DETERMINAZIONE DEL DIRIGENTE SERVIZIO VIA/VINCA 8 luglio 2024, n. 324

[ID VIP 10408] - Parco agrivoltaico denominato "CERIGNOLA 30.3" di potenza pari a 39,02 MW e delle relative opere di connessione alla RTN, da realizzarsi nei Comuni di Cerignola (FG), Ascoli Satriano (FG) e Melfi (PZ).

Proponente: Cerignola Solar Park S.r.l

Relazione tecnica a supporto dell'istruttoria sul progetto
ID_VIP 10408

Figura 2 - Impianto in progetto e impianti fotovoltaici presenti o in progetto nell'area oggetto di studio - dati FER

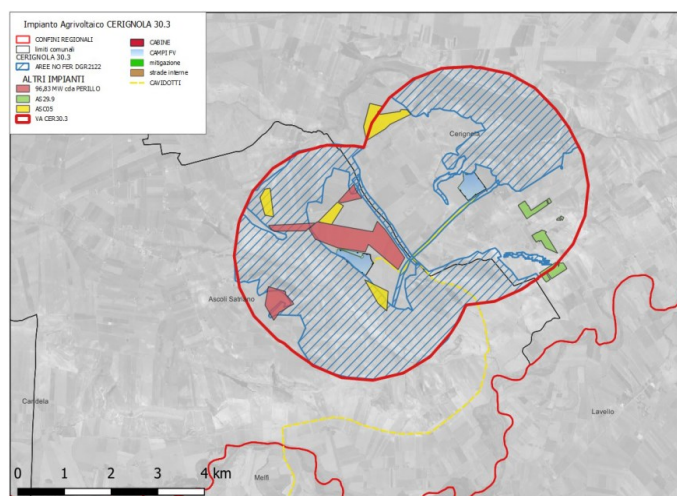
- nell'area interessata **non sono** già installati impianti della stessa fonte (**lett. a**). La Figura 2 inquadra l'impianto fotovoltaico in progetto rispetto alle installazioni attualmente realizzate, cantierate e sottoposte a iter autorizzativo concluso positivamente come da Linee Guida della Regione Puglia

Figura 3 – PPTR Impianto in progetto nei Comuni di Ascoli Satriano e di Cerignola

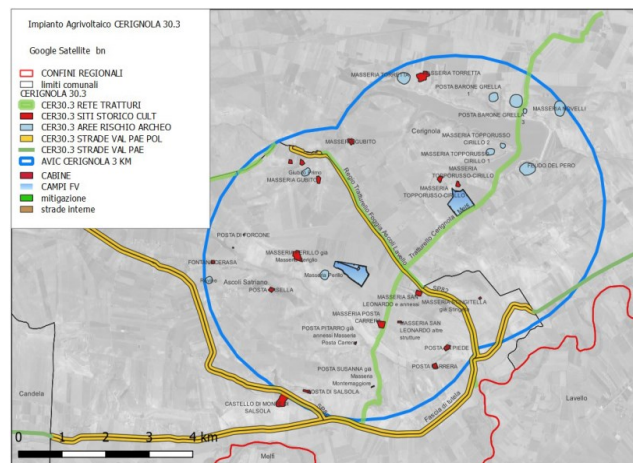
- l'area di progetto **non è ricompresa** nel perimetro dei beni sottoposti a tutela ai sensi del Codice dei Beni Culturali e del Paesaggio, decreto legislativo 22 gennaio 2004, n. 42 (includere le zone gravate da usi civici di cui all'articolo 142, comma 1, lettera h), del medesimo decreto);

- l'area di progetto **non ricade** nella fascia di rispetto dei beni sottoposti a tutela (500 metri per gli impianti fotovoltaici) dei beni sottoposti a tutela ai sensi della parte seconda oppure dell'articolo 136 del medesimo decreto legislativo (**lett.c-quater**).

❖ L'area di progetto è idonea ai sensi dell'art.20, co.8 lett. c-quater del D. lgs. 199/2021.

Figura 7 - Carta uso del suolo - Legenda Uso del suolo - Fonte PPTR (SIT Puglia)

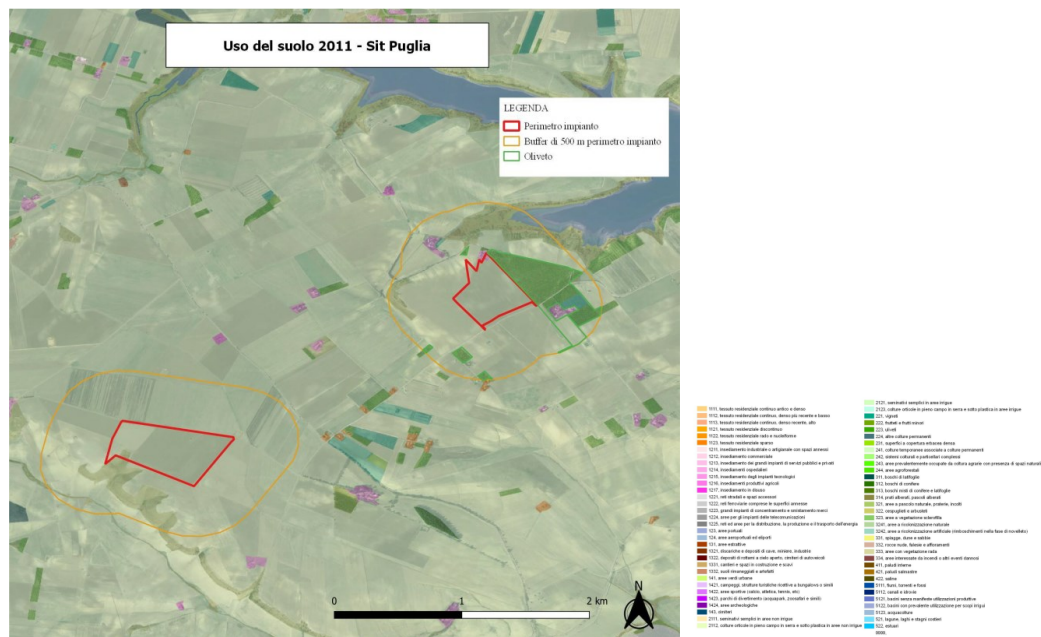
Le aree in cui insiste l'impianto sono aree destinate per la maggior parte al SEMINATIVO SEMPLICE IRRIGUO ed OLIVETO, mentre gli appezzamenti che ricadono nel raggio di 500 m dall'area di installazione ed opere di collegamento risultano prevalentemente:

Dalla documentazione allegata al progetto si evince che l'area di progetto rispecchia la vocazione agricola del territorio. L'impianto agrivoltaico ricade totalmente in aree destinate a:

Il proponente dichiara che tutta l’area buffer di 500 m risulta essere non del tutto accessibile essendo aree private. Inoltre, risulta impossibile avere accesso alle informazioni tecniche delle colture in atto (sesto d’impianto, cultivar, età impianto, ecc.) essendo queste ultime informazioni non di pubblico dominio. Dalla cartografia del Piano paesaggistico Territoriale Regionale relativa alle produzioni vinicole la zona in cui ricade include produzione di vini ed olio quali: Aleatico di Puglia DOP, Daunia IGP; Orta Nova DOP, Puglia IGP, Rosso di Cerignola DOP, Tavoliere delle Puglie DOP, Uva di Puglia IGP, Dauno DOP – Olio EVO, Olio di Puglia IGP – Olio EVO. **Dalla documentazione in atti non risulta verificabile la presenza di colture di pregio all’interno dell’area di impianto.**
